COMUNE DI SALA BOLOGNESE

VARIANTE AL POC CON VALENZA DI PUA
COMPARTO AC_2 (ex C1.8-B1)
FRAZIONE BAGNO DI PIANO, VIA PALAZZAZZO

INTEGRAZIONI RICHIESTE

**RELAZIONE INTEGRATIVA
COMPONENTI SUOLO ED ACQUE SUPERFICIALI**

Fig. 6: Planimetria di dettaglio degli elementi di valutazione del rischio idraulico (su fotografia aerea tratta dal sito DBTR – 2018)

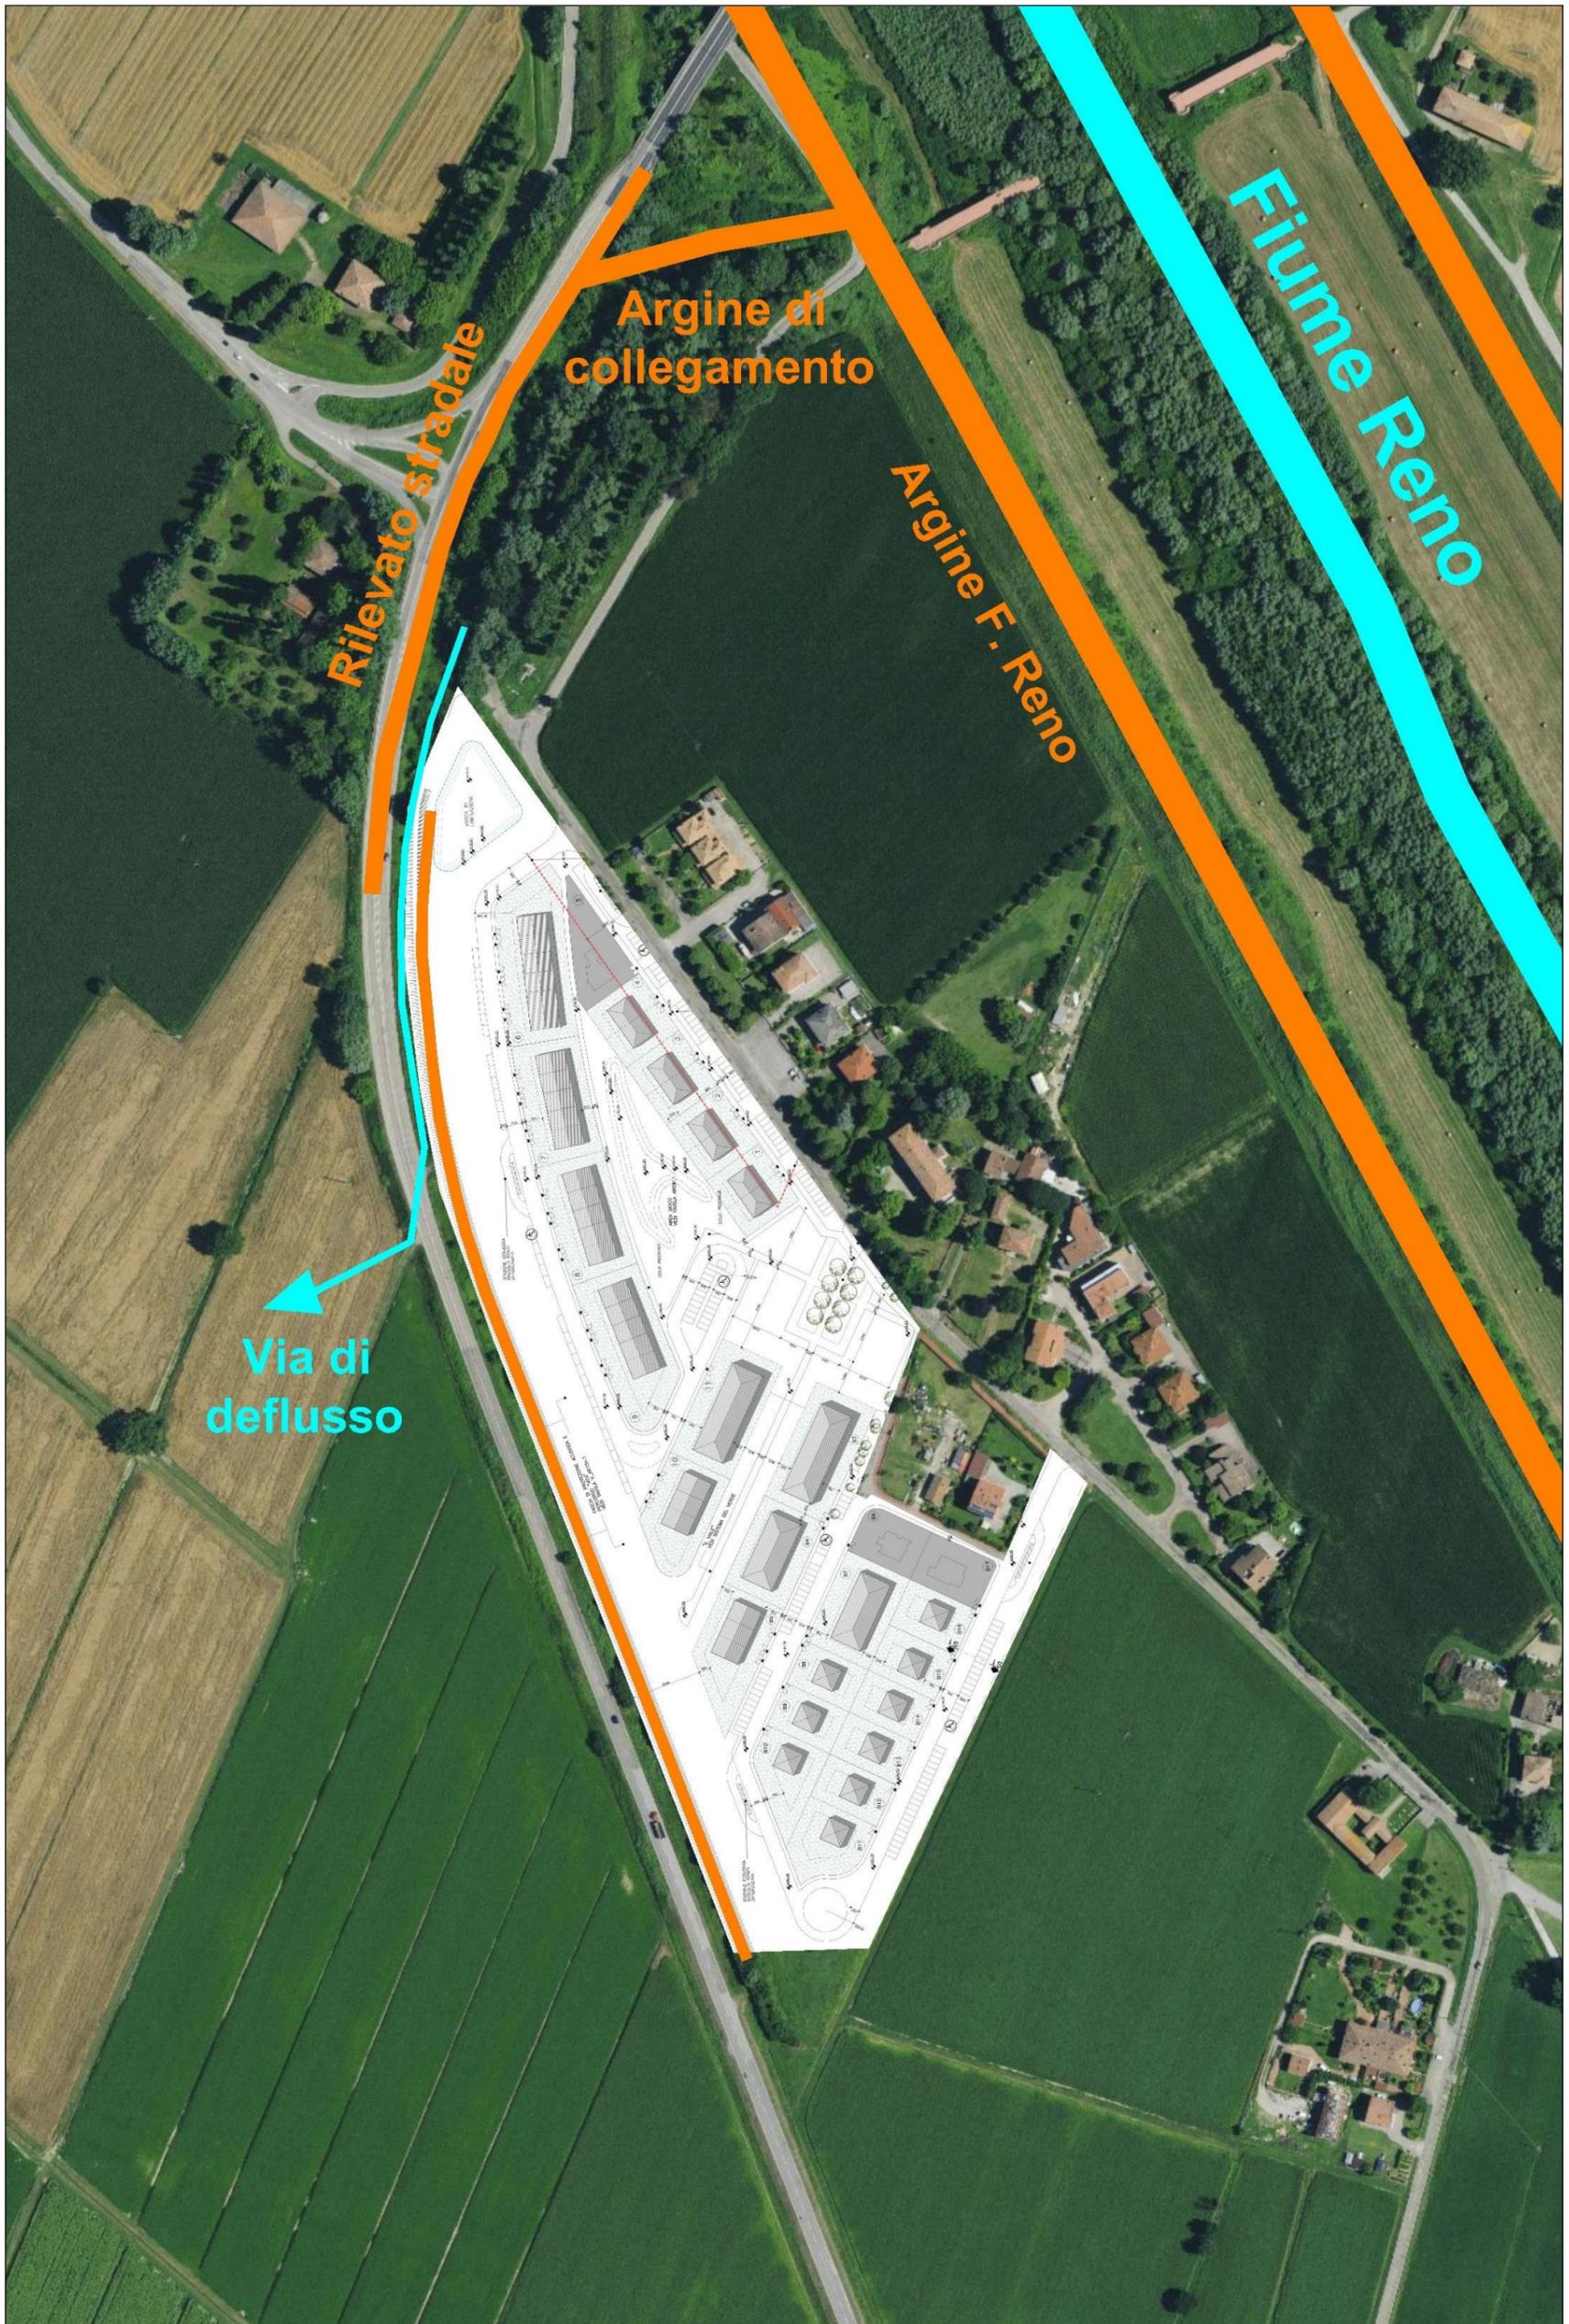
In base a quanto è stato possibile desumere dagli elaborati esaminati e dalla conoscenza dei luoghi, l'area è circondata su tre lati da rilevati e aperta sul lato di monte, ciò comporta che in caso di sormonto o rotta di Reno nel tratto prospiciente, o a monte, le acque si accumulerebbero nel comparto senza possibilità di defluire raggiungendo livelli pari al punto più basso dei rilevati che lo circondano. In caso di sormonto/rotta del torrente Samoggia, dal quale discende la pericolosità P3, il comparto potrebbe essere in parte protetto dai rilevati, almeno per gli eventi che si dovessero verificare nel tratto più a nord mentre è necessario valutare l'esposizione alle esondazioni del tratto più a sud. Analogamente le analisi di dettaglio devono essere svolte in relazione alle potenziali inondazioni derivanti dal sistema dei canali di bonifica.

A solo titolo esemplificativo, una misura di riduzione del rischio potrebbe essere l'interruzione di uno dei rilevati nel tratto più valle e la realizzazione di un fosso di allontanamento delle acque.

Sulla base delle considerazioni svolte nella richiesta di integrazioni è stata condotta un'analisi degli elementi idrografici e morfologici esistenti nel territorio circostante l'area in esame, allo scopo di valutare il grado di rischio idraulico del sito.

L'osservazione delle planimetrie fornite nelle figg. 3 e 4 consente di confermare a grandi linee quanto riportato nella richiesta.

Infatti l'area di studio è situata in una vasta zona interclusa tra il percorso arginato del T. Samoggia ad ovest e quello del F. Reno ad est. Il T. Samoggia confluisce nel corpo idrico principale a circa 4 km a valle del sito, impedendo, a causa della congiunzione tra i corpi arginali, il deflusso verso valle di eventuali acque di piena.

Tale situazione si riproduce, a scala più limitata, nei dintorni dell'ambito esaminato, che si trova delimitato ad est dall'argine in sinistra idraulica del F. Reno e ad ovest da quello in destra idraulica dello Scolo Dosolo, il quale si immette nel F. Reno a circa 1 km a nord dell'ambito, ricreando lo spazio chiuso dagli argini in grado di impedire un deflusso verso valle delle eventuali acque di piena.

Per quanto riguarda l'analisi di dettaglio della zona immediatamente circostante l'ambito di studio, l'esame delle planimetrie delle figg. 5 e 6, nelle quali è stata riportata la planimetria del progetto urbanistico dell'ambito, consente di svolgere le seguenti considerazioni:

- l'area del comparto urbanistico è delimitata verso ovest da un argine esistente, che corre parallelo alla viabilità provinciale;
- verso nord l'eventuale deflusso delle acque di piena è impedito dalla presenza del rilevato stradale di collegamento al ponte sul F. Reno (si vedano le fotografie delle figg. 15 e 16, i cui punti di ripresa sono illustrati nel quadro 2 della fig. 7) e dall'argine di collegamento (si vedano le figg. 17 e 18) al rilevato arginale in sinistra idraulica del F. Reno (si veda la fig. 16).

Apparentemente l'area si trova pertanto in una zona nella quale il deflusso idrico sarebbe impedito dalla presenza delle diverse strutture in elevazione, ma un attento esame delle condizioni locali ha consentito di verificare come l'argine del comparto non sia collegato al rilevato stradale, ma che sia presente una fascia di terreno (si vedano le planimetrie delle figg. 5 e 6 e la fotografia in fig. 13) lungo la quale le acque possono defluire, evitando l'effetto catino in corrispondenza dell'ambito.

In conclusione l'analisi degli elementi idrografici e morfologici presenti nella zona di studio ha consentito di verificare quanto segue:

- per quanto riguarda l'eventuale sormonto/rotta del T. Samoggia, l'area è adeguatamente protetta dall'argine dello Scolo Dosolo, che inizia ad oltre 7 km a monte del sito, in una zona nella quale il T. Samoggia scorre ad ovest del tratto arginato del T. Lavino, che pertanto ostacolerebbe il deflusso delle acque verso la zona non arginata dello Scolo Dosolo;

- per quanto concerne il rischio connesso alle potenziali esondazioni derivanti dal sistema dei canali di bonifica, l'esame delle planimetrie delle figg. 3 e 4 consente di verificare come tale rete idrica sia rappresentata nel sito sostanzialmente (da ovest verso est) dallo Scolo Dosoletto di Bagno, dal Collettore delle Acque Basse e dallo Scolo Dosolo.
Eventuali esondazioni dei primi due corsi d'acqua non potrebbero raggiungere l'ambito di studio a causa della presenza del tratto arginato dello Scolo Dosolo, mentre per quel che concerne quest'ultimo corso d'acqua, gli eventi di esondazione sono tenuti sotto controllo da parte del Consorzio mediante l'utilizzo della cassa di espansione;

Fig. 35: Planimetria della vasca di laminazione esistente

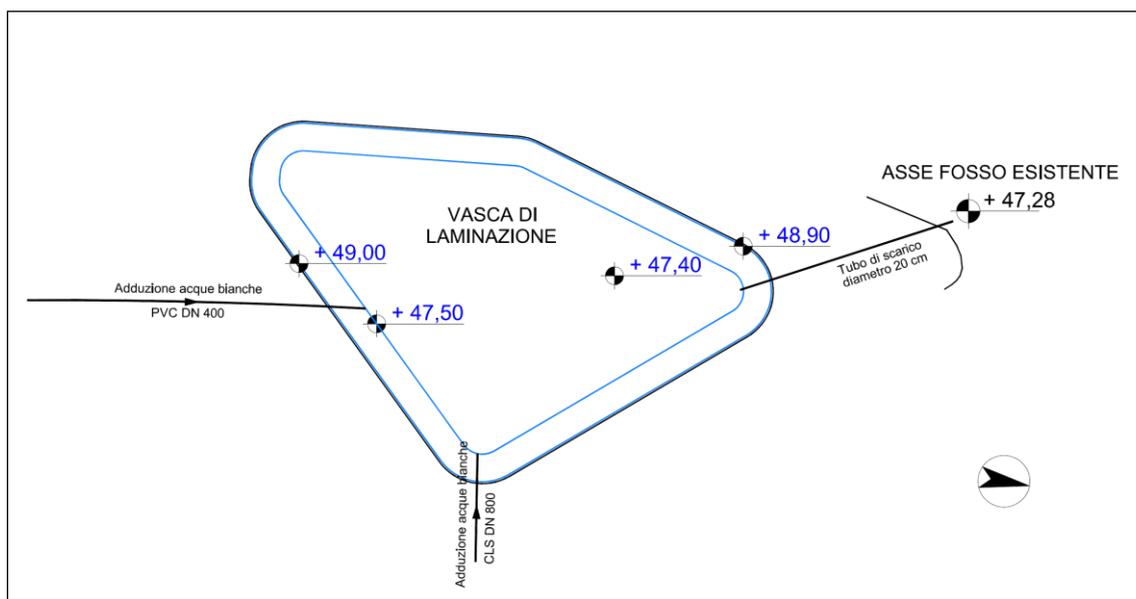
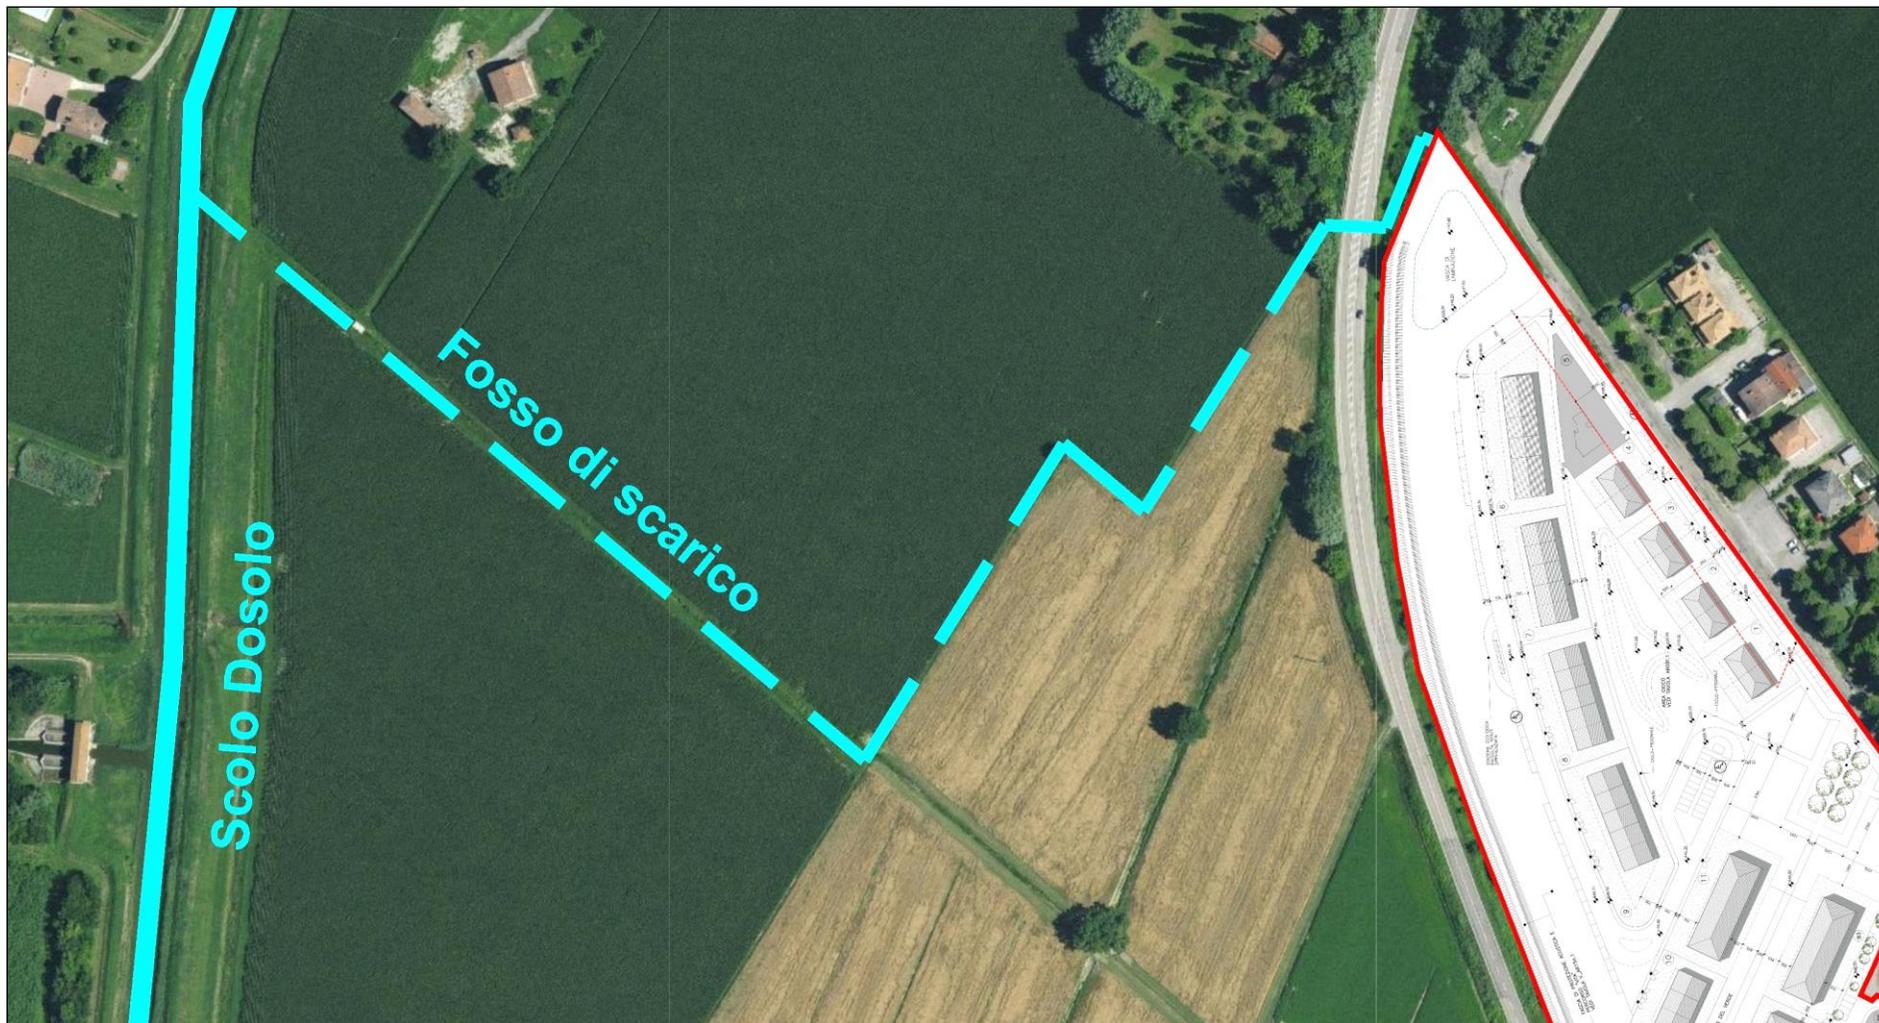
Chiarimenti in merito alle superfici computate per il dimensionamento della vasca di raccolta delle acque piovane e alle modalità di svuotamento della vasca, indicando il collettore delle acque e il loro recettore finale (inteso come il corso del reticolo di bonifica o demaniale che riceve le acque).

In merito all'indicazione del collettore delle acque provenienti dalla vasca di laminazione delle acque piovane e del loro recettore finale, si faccia riferimento alle fotografie riportate nelle figg. 8÷12 ed alle planimetrie delle figg. 35 e 36.

Il percorso delle acque meteoriche può essere così sintetizzato:

- le acque raccolte nel comparto vengono immerse nella vasca mediante due collettori di grande diametro (si veda la fotografia in fig. 8 e la planimetria di fig. 35);
- le acque invase nella vasca vengono svuotate per gravità, utilizzando la tubatura di piccolo diametro esistente nello spigolo nord-est della vasca (si veda la fig. 9 e la planimetria di fig.

- in adiacenza alla vasca le acque in uscita dalla vasca vengono raccolte in un pozzetto apposito (si veda la fig. 10), prima della loro immissione nel fosso di scolo (si veda la fig. 11 e la fig. 36) passante lungo il confine nord del comparto; tale fosso sottopassa intubato il rilevato stradale, per poi immettersi nella rete di scoli agrari illustrata nella fig. 12 e nella fig. 36, che convogliano le acque nel vicino Scolo Dosolo, che costituisce il recettore finale.
